BULLETIN DE SERVICE

N° 201-31

PLANEURS SN CENTRAIR
201 tous types "Marianne"

OBJET : VERIFICATION ETAT FERRURE DE FIXATION HARNAIS SUR SIEGE (PLACE AVANT ET ARRIERE)

Ferrure fixation harnais

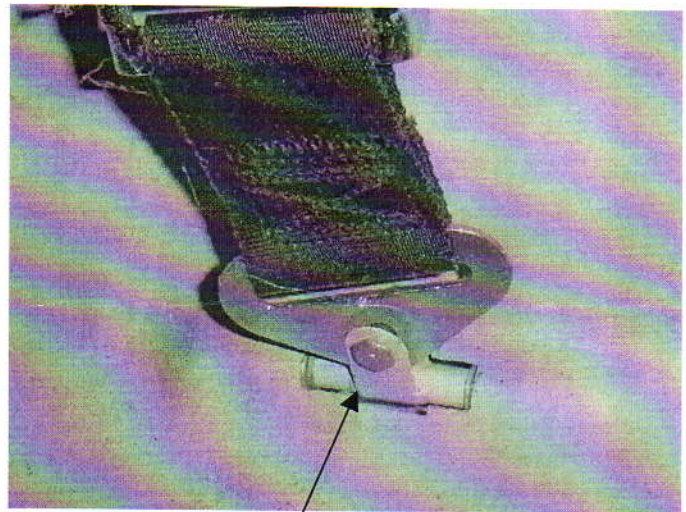
Le harnais est fixé en partie basse et latérale du siège par 2 ferrures articulées sur la coque composite.

L'articulation permet un alignement de la ferrure avec la sangle pour assurer une bonne transmission de charge.

Lors de l'installation du pilote dans le cockpit, par manque d'attention, cette ferrure peut être contrainte vers le bas en cas d'appui par exemple du parachute si le harnais n'est pas maintenu en position relevée. Une telle mise en charge peut entraîner des déformations et des criques sur cette ferrure, problème qui nous a été rapporté sur un planeur.

Toutefois, par ce bulletin de service, SN CENTRAIR demande aux propriétaires de planeur "Marianne" de vérifier l'état de ces ferrures et leur libre débattement pour s'assurer qu'un défaut éventuel n'ait pas été oublié lors des contrôles réguliers.

En cas de constat de déformation ou crique, une réparation est impérative.

SN CENTRAIR se tient à la disposition des utilisateurs pour toute fourniture de pièces détachées et d'informations techniques pour le remplacement de cette ferrure
